RICHTLINIE 2007/15/EG DER KOMMISSION

zur Anpassung von Anhang I der Richtlinie 74/483/EWG des Rates über die vorstehenden Außenkanten bei Kraftfahrzeugen

Abbildung 1“

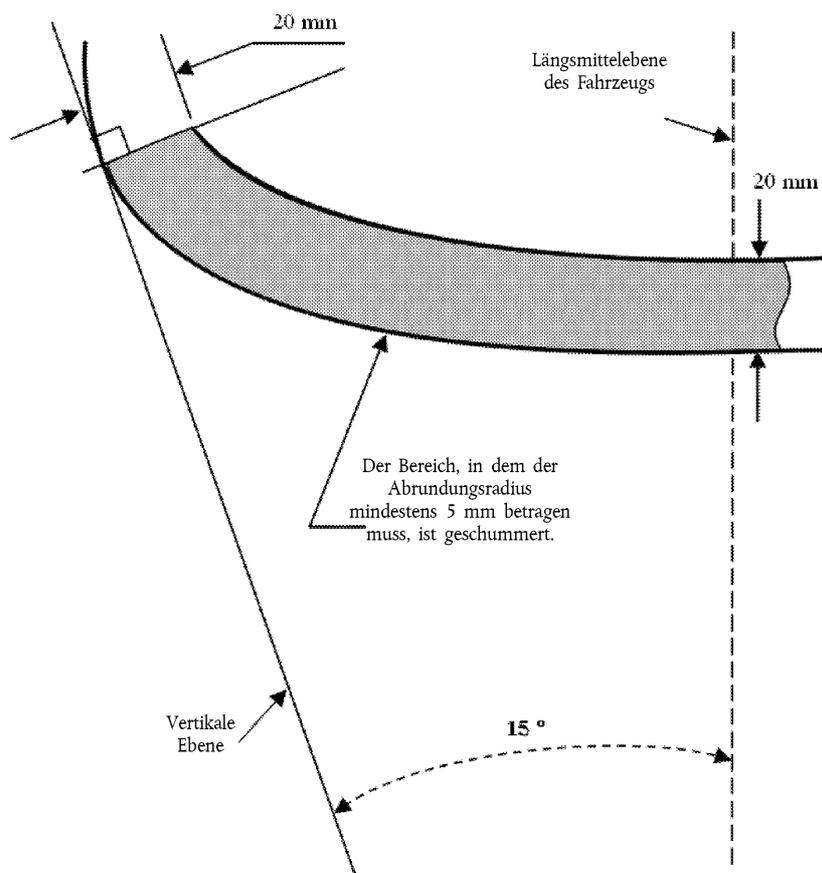
Nummer 6.5.2 des Anhangs I der Richtlinie 74/483/EWG erhält folgende Fassung:

- „6.5.2. Wenn die Begrenzung der vorderen oder hinteren Stoßstange, die mit der senkrechten Projektion des äußeren Fahrzeugumrisses übereinstimmt, eine harte Oberfläche hat, muss diese Fläche einen Abrundungsradius von mindestens 5 mm an allen Punkten haben, die von der Umrisslinie des Fahrzeugs bis 20 mm nach innen liegen, in allen anderen Bereichen der Stoßstange muss der Abrundungsradius mindestens 2,5 mm betragen.

Diese Vorschrift gilt für den Teil der Stoßstange, der zwischen den Berührungspunkten des Fahrzeugumrisses mit zwei vertikalen Ebenen liegt, die mit der Längsmittlebene des Fahrzeugs einen Winkel von 15° bilden (siehe Abbildung 1).
